改善箇所説明図

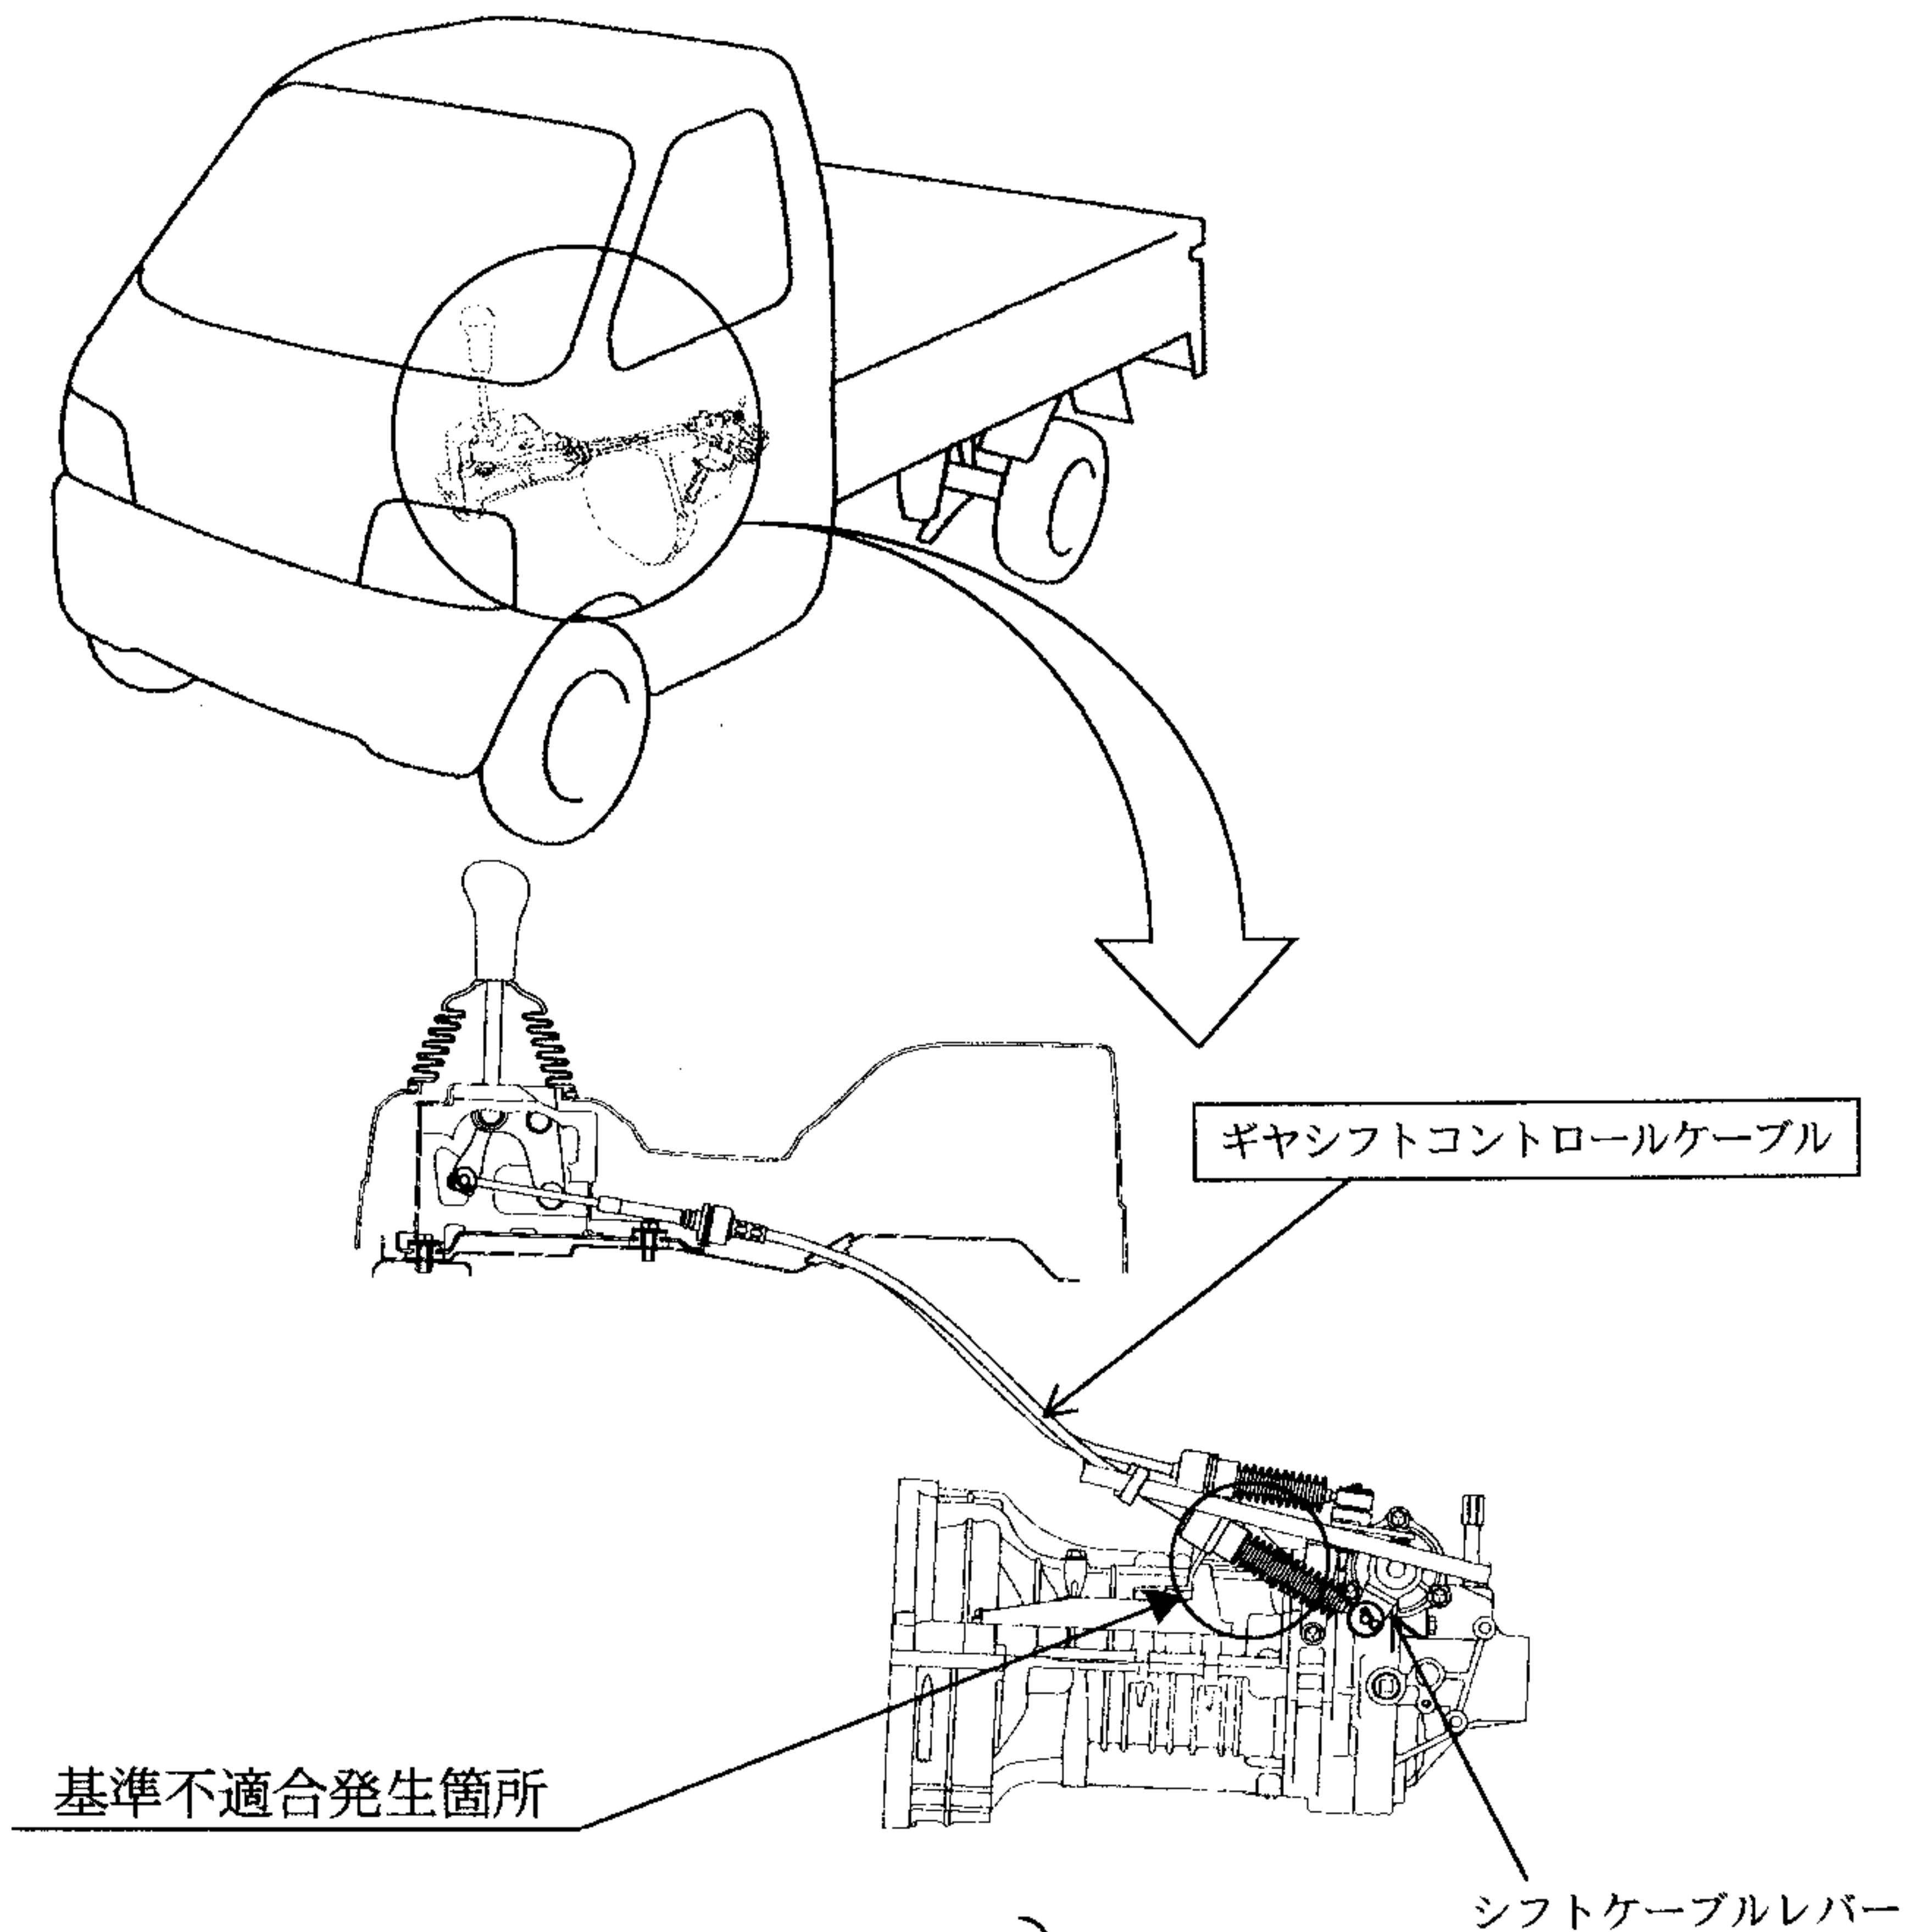
手動変速機付車の動力伝達装置において、ギヤシフトコントロールケーブルの組付け作業が不適切なため、インナーケーブルが変形したものがあり、そのままの状態で使用を続けると、ギヤシフト操作時に当該ケーブルの変形部分に応力が集中し、最悪の場合、当該ケーブルが折損し、シフト操作ができなくなるおそれがある。

全車両、当該ケーブルを対策品と交換する。

識別：ギヤシフトコントロールケーブルのマスダンパー部に黄色ペイントを塗布する。
